改善箇所説明図

改善の内容

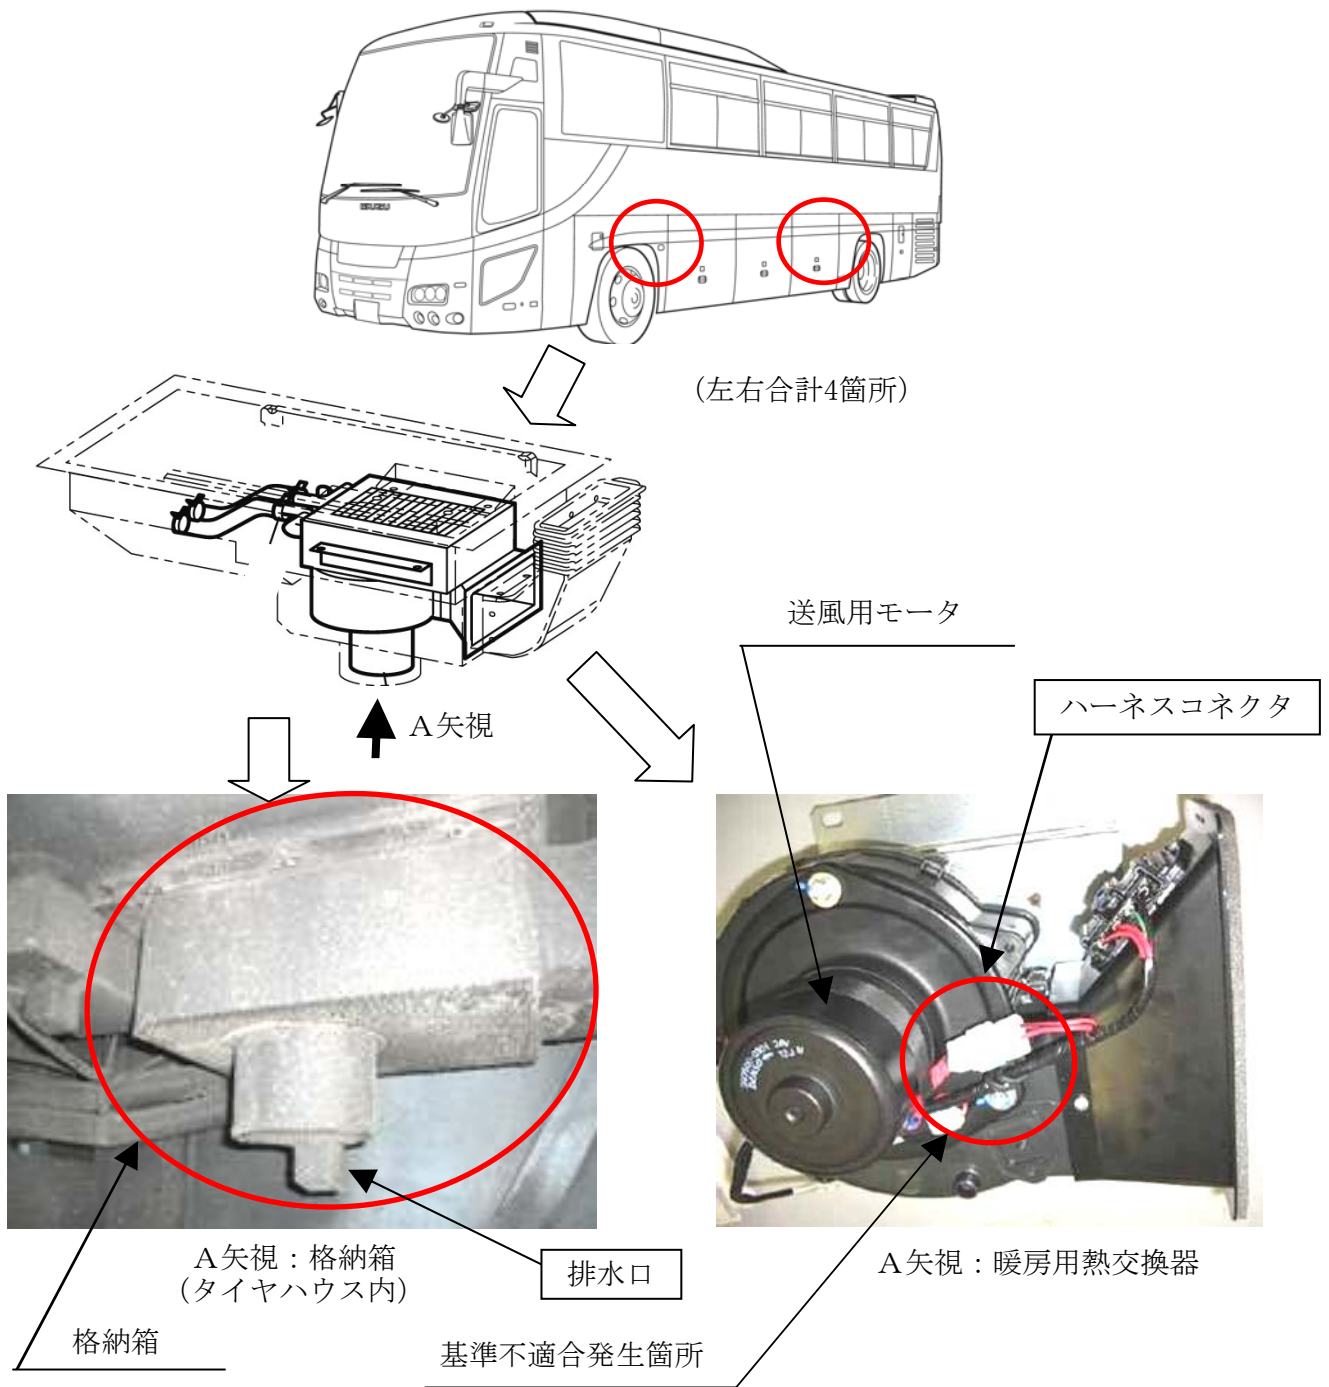
暖房用熱交換器の格納箱の防水構造が不適切なため、融雪剤を含んだ水分が侵入し、熱交換器の送風用モータのハーネスコネクタ部で漏電を起こす場合がある。そのため、そのまま使用を続けると、当該コネクタ部が発熱し、最悪の場合、ハーネスコネクタ部が発火するおそれがある。

全車両、暖房用熱交換器の格納箱にシール剤を追加するとともに、送風用モータのハーネスコネクタ部および格納箱の排水口を対策品と交換する。また、送風用モータを点検し、錆びている場合は新品と交換する。なお、対策品の供給に時間を要することから、暫定措置として、ハーネスコネクタ部を切り取り、ハーネスを直結する。

識別　　ネームプレートの下側右に黄色ペイントを塗布する。
